**Protocollo n. 31359 del 14/09/2022**

**Oggetto: MARCHE MULTISERVIZI SPA - DITTA GREEN FACTORY SRL - PARERE PER CONFERENZA DEI SERVIZI INERENTE PROGETTO DI IMPIANTO DI DIGESTIONE ANAEROBICA E COMPOSTAGGIO DI RIFIUTI NON PERICOLOSI CON PRODUZIONE DI BIOMETANO E AMMENDANTE COMPOSTATO MISTO DA REALIZZARSI IN LOCALITÀ TALACCHIO COMUNE DI VALLEFOGLIA. PROVVEDIMENTO AUTORIZZATORIO UNICO PER PROGETTO IN VARIANTE URBANISTICA**

#### **CONFERENZA DEI SERVIZI di Martedì 13/09/2022, ore 10:00**

**Parere gestore Ciclo idrico integrato e Servizio gas metano** per:

| <b>3</b>   |             |              |                                  |              |      |             |

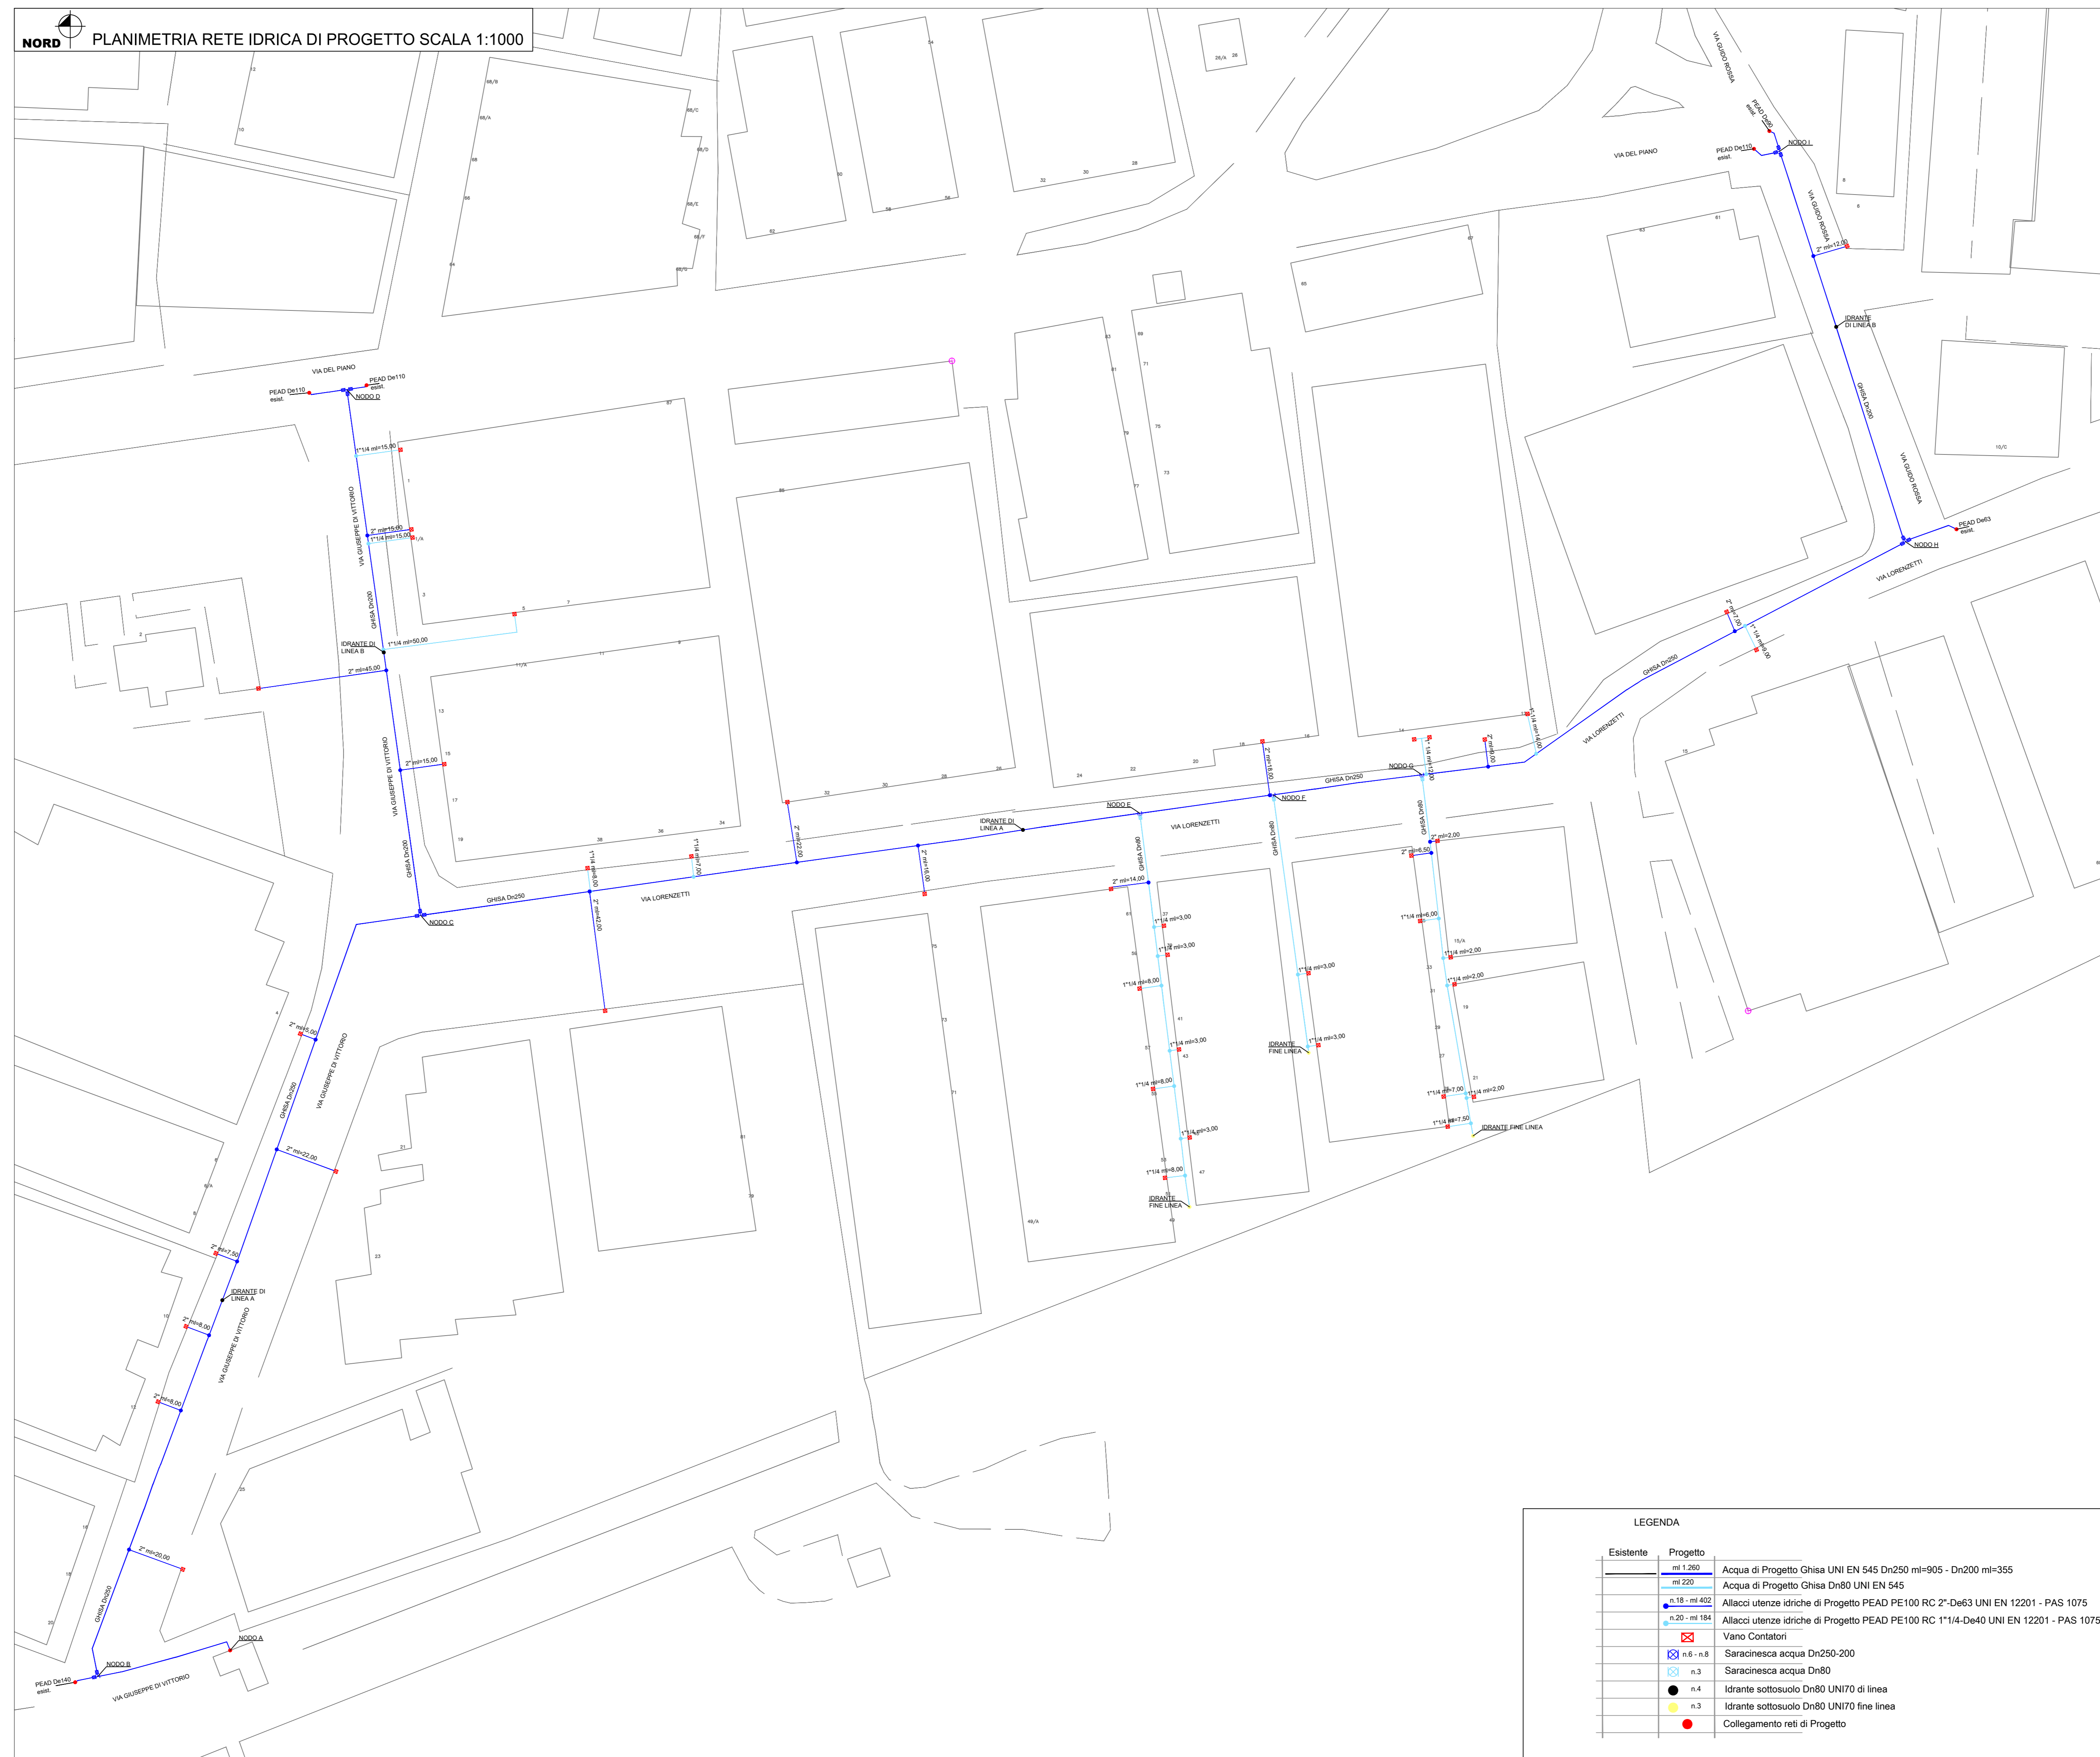
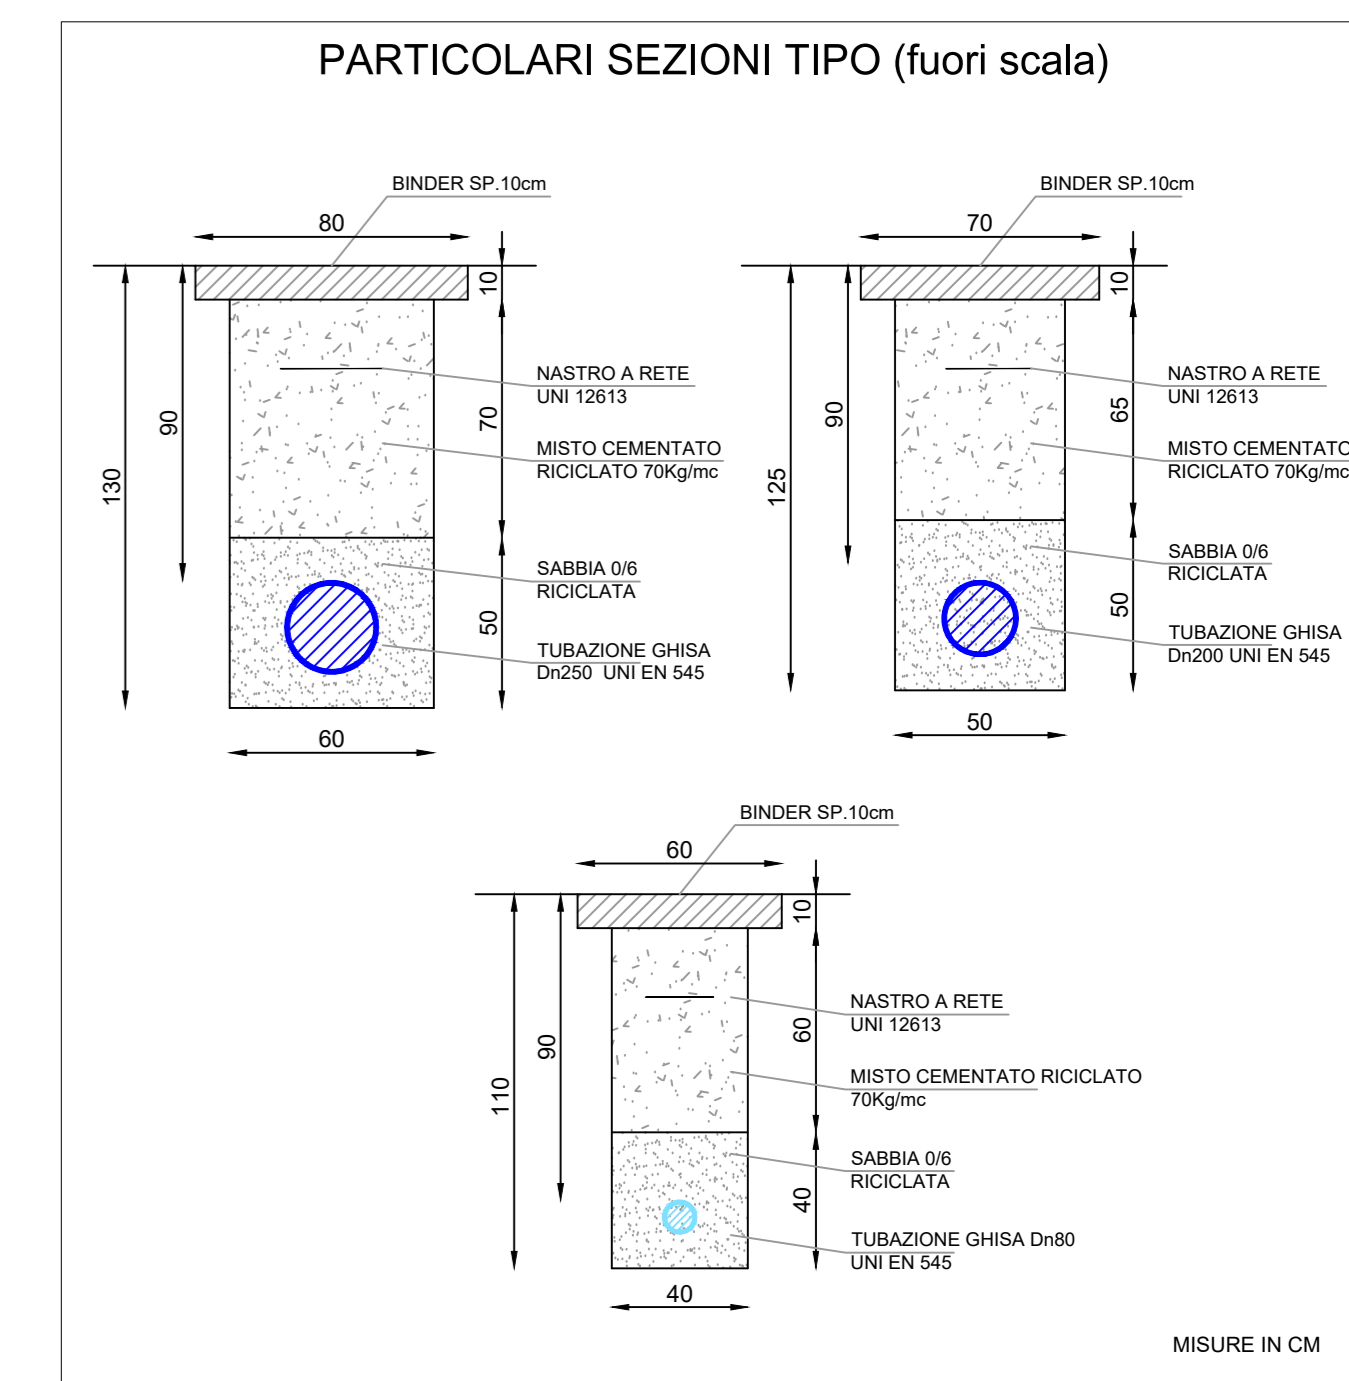
- eseguire il potenziamento di parte della rete esistente a servizio dell'area industriale di Talacchio, al fine di recuperare la risorsa utile alla fornitura richiesta. Come evidenziato nell'Elaborato Grafico allegato alla presente, l'intervento di potenziamento consiste nella realizzazione di nuove condotte primarie e secondarie in ghisa, su viabilità pubblica e privata, per circa 1480 metri. Tale intervento verrà realizzato dalla scrivente in cofinanziamento della Ditta Committente, in proporzione ai beni conseguiti dalla stessa in rapporto a tutte le altre utenze servite dalla medesima infrastruttura idrica dell'area industriale. A completamento delle opere di cui sopra Marche Multiservizi realizzerà a suo carico il rifacimento delle derivazioni d'utenza esistenti.

4. La condotta in ghisa DN150 che collega quella in progetto lungo Via del Foglia con la nicchia posto contatore, rappresenta l'allaccio d'utenza idrica che verrà realizzato dalla scrivente con oneri a carico del richiedente. L'esatta posizione e diametro dell'allaccio e l'ubicazione del relativo posto contatore verrà concordato in fase di sopralluogo con il personale di Marche Multiservizi.

5. Il collegamento delle opere in progetto alla rete esistente in Via Novella sarà realizzato dalla scrivente a spese della Ditta committente. Nel nodo predisposto per gli interventi a capo dei futuri lottizzanti andrà prevista una saracinesca di sezionamento a cuneo gommato in ogni tratta.
